資料の修正点

No.	pp.	修正点
1	-	柱の検討を追加

受入れ区域外壁および柱の耐力について

図1 外壁・柱の検討位置

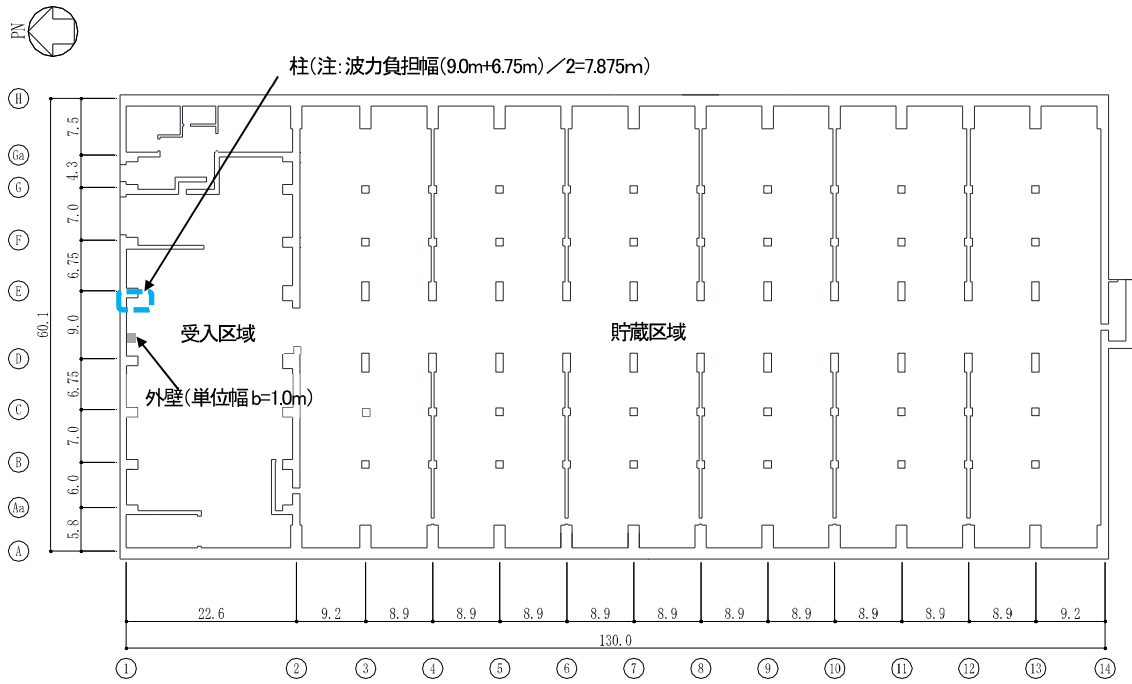
柱の算定にあたっては、図1に示すように、E通りの柱を対象に検討を実施している。モデル化は外壁同様両端固定の梁モデルとして応力の算定を行った。

図4 解析結果と柱耐力の比較

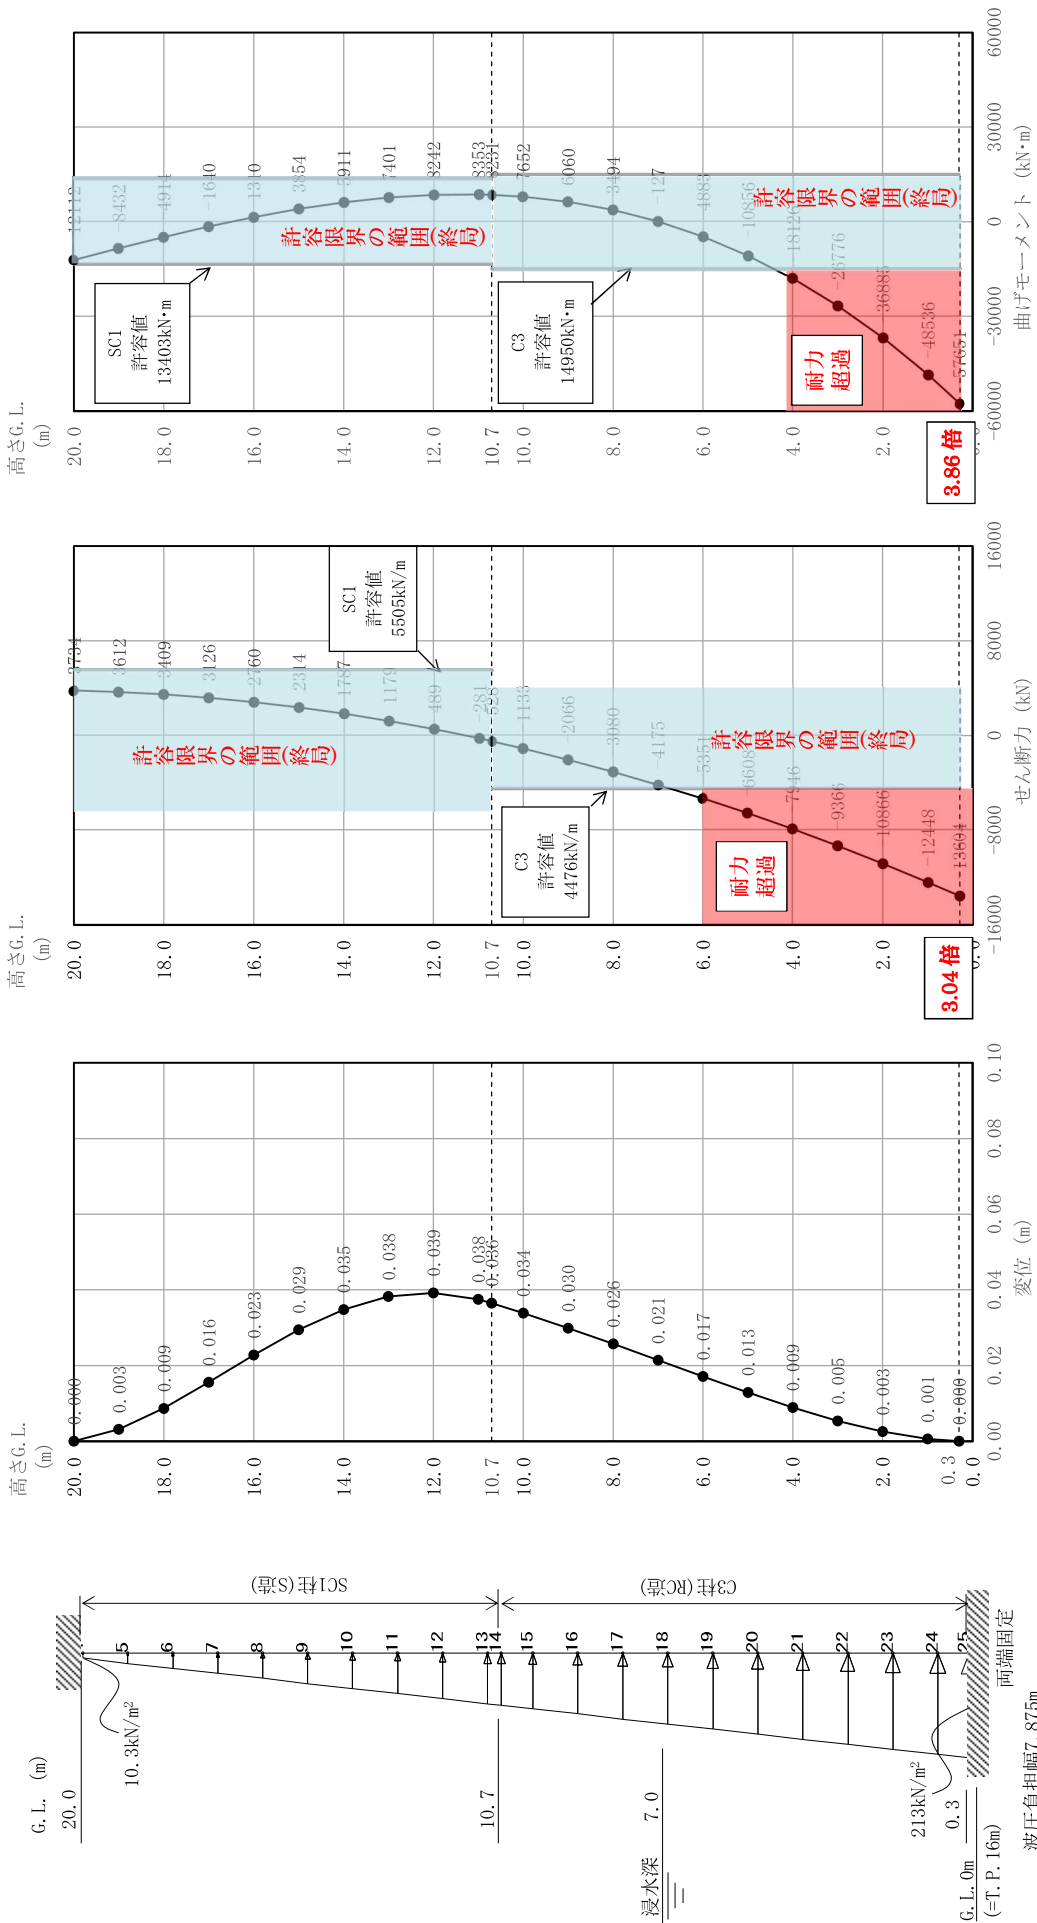
水圧による応力と柱の耐力の比較を図4に示す。

部位	部材	評価位置	応力／耐力の比率
上部 SC1	S 造	上端 T.P.36.0m	0.91
		下端 T.P.26.7m	0.62
下部 C3	RC 造	上端 T.P.26.7m	0.56
		下端 T.P.16.3m	3.86

部位	部材	評価位置	発生応力 ／許容値
上部 SC1	S 造	上端 T.P.36.0m	0.68
		下端 T.P.26.7m	0.10
下部 C3	RC 造	上端 T.P.26.7m	0.12
		下端 T.P.16.3m	3.04
